Direction régionale
des affaires culturelles
du Centre – Val de Loire

CHÂTEAUROUX, le 20 janvier 2017

OBJET : Demande d'autorisation unique
– Société IEL Exploitation 14, commune de MOUHET
Contribution au titre de l'examen de recevabilité et de la rédaction de l'avis
de l'autorité environnementale

Photomontage n°69 : Vue depuis le village de Chambord à l'interface de la vallée de l'Abloux et de la plaine - secteur ouvert et dégagé

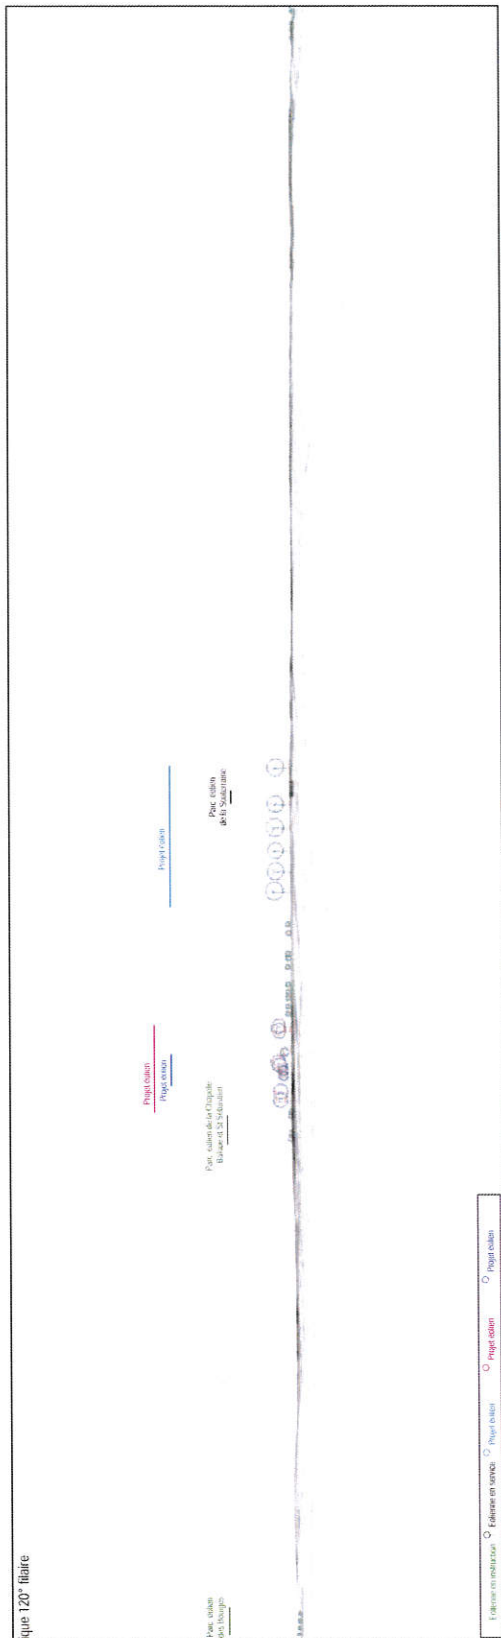
– **La mise en page de la section du dossier relative aux photomontages ne permet pas de se rendre compte de l'impact visuel sur le paysage et les monuments.** Les vues sont trop petites et les cadrages trop serrés.

1. Chaque photomontage sera restitué sur deux pages A3 en vis-à-vis (*voir exemple en annexe, fig.1*) ;
2. Les différentes vues données pour un photomontage auront des cadrages strictement identiques et seront présentées au même alignement si celles-ci sont superposées. Si des zooms sont effectués, leur cadrage apparaîtra sur la vue initiale ;
3. Les cadrages restitueront dans leur hauteur un maximum de terre et de ciel afin d'apprécier l'ampleur du paysage et des horizons.
